Zaskrbljeni krajani Smolnika in Ruš
Ad hoc civilna iniciativa
<https://zksrci.github.io/CivilnaIniciativa/>

Pripombe in predlogi sprememb na javno razgrnjen projekt

**»Ureditev križišča na regionalni cesti R3-705/1432 Ruše -
Puščava v km 2+385«**

Ruše, 20. 3. 2023

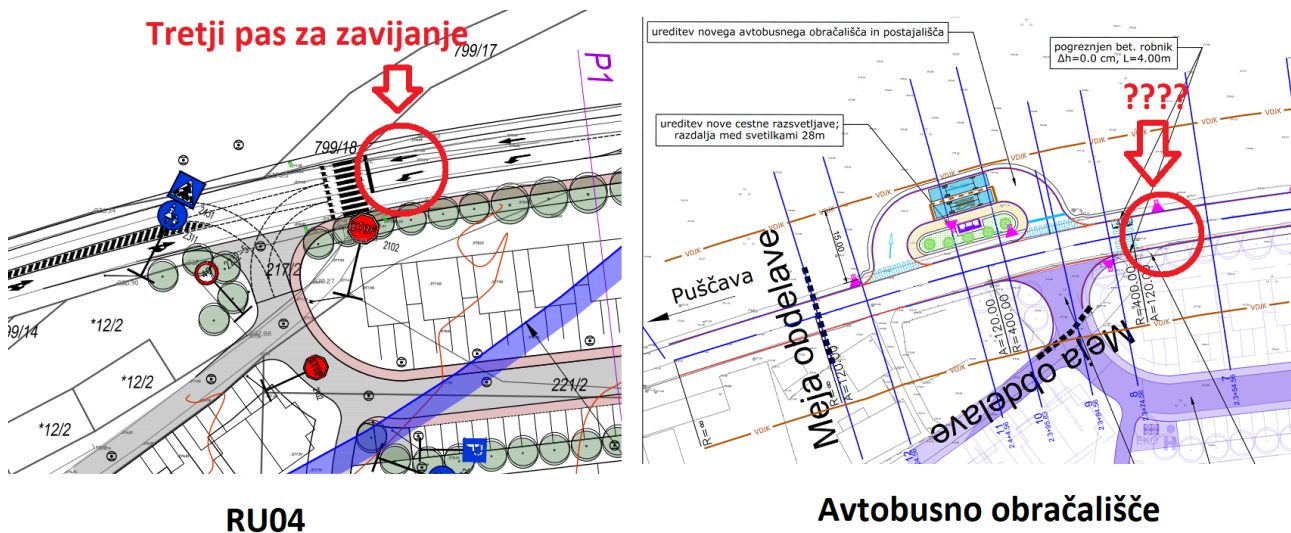
4. Z umestitvijo avtobusnega obračališča direktno na traso obvoznice boste izničili lep direktni potek in lepo krivuljo obvoznice na tej lokaciji!

Premikanje oz. korigiranje priključitve obvoznice na zahod (v smeri proti nekdanji tovarni Metalplast), kot to »zelo suhoparno in lahkotno« ter brez vsakršne navedbe podlag v analizah in študijah predlaga občinska uprava Občine Ruše v obrazložitvi ob ponovnem predlogu proračuna v prvem branju za leto 2023, bi popolnoma spremenilo lepo zasnovan direktni potek in blago krivuljo obvoznice v tem delu.

Slika 4: Na sliko iz dokumentacije idejnega projekta avtobusnega obračališča Občine Ruše smo vrisali zunanja polmera maksimalnega obračalnega kroga (r_{1max} in r_{2max}).

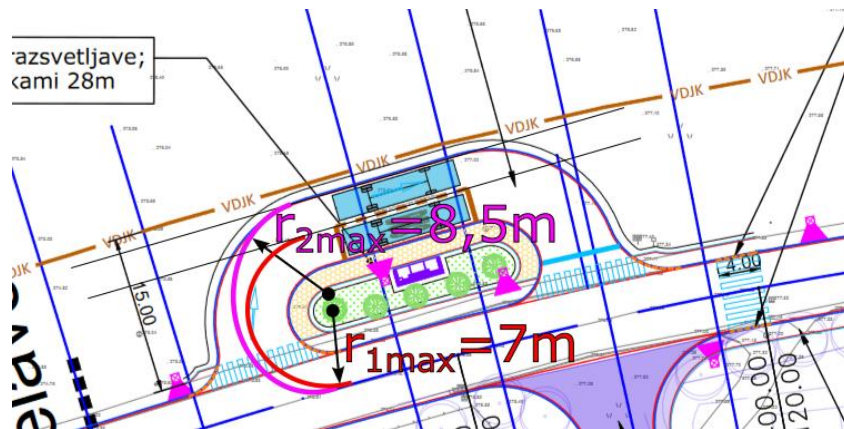
13. Referenčni avtobus dolžine 12m (ki ste ga navedli kot referenco) ne zmore zaviti v avtobusno obračališče iz vaših načrtov. Obračališče ima dosti premajhen radij.

Ko smo prebirali dokumentacijo je bila ena prvih stvari, ki nam je padla v oči, da globina (širina) obračališča ne ustreza medmestnim avtobusom dolžine 12m kot jih za referenco navaja projektant.

Projektant (Cestni inženiring d.o.o.) je sprojektiral maksimalni radij notranjega pasu avtobusnega obračališča $r_{1max}=7m$, maksimalni radij zunanega pasu avtobusnega obračališča pa $r_{2max}=8,5m$.

Slika 5: Skica obračalnega krog za avtobus ali tovornjak dolžine 9,15m in medosno razdaljo 6,1m.

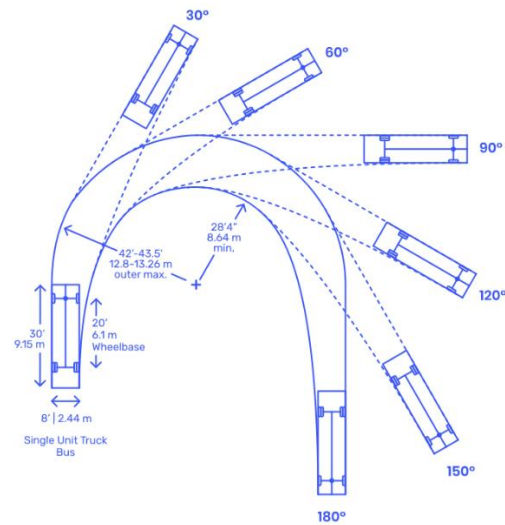
Na sliki 5, je prikazana skica zavijanja avtobusa ali tovornega vozila in maksimalni polmer oz. radij (r_{max}) za avtobus ali tovorno vozilo (po dimenzijah manjše kot omenjeno referenčno vozilo v idejnem projektu avtobusnega obračališča) dimenzije $l=9,15m$ in medosne razdalje $6,1m$. Iz skice je razvidno kakšen bi naj bil maksimalni polmer oz. radij: $r_{max}=12,8m$ do $13,26m$ za ta tip vozila!

Slika 6: Obračalni premer ($\Phi D = 2 \times r_{max}$) za avtobus Mercedes Benz dolžine 12,17m (Citaro LE Ü - 2 vratni model). Pri tem modelu je polmer oz. radij $r_{max} = 10,784m$. Slika je iz kataloga za avtobuse Mercedes Benz tipa Citaro.

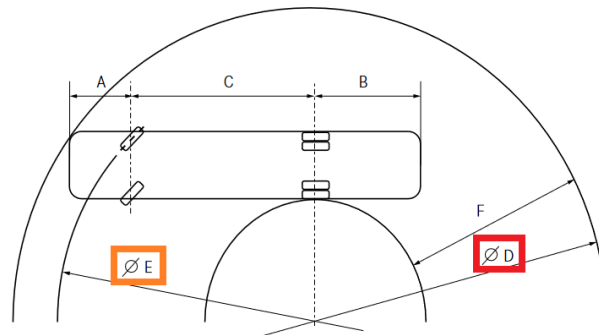
V kolikor tej skici slučajno ne boste verjeli smo mi kot laiki vzeli v roke nekaj prospektov za avtobuse, kjer smo našli sledeče podatke za približno 12m dolge avtobuse, kot ste jih vzeli za referenco v idejnem projektu za avtobusno obračališče. Prikazano na sliki 6..
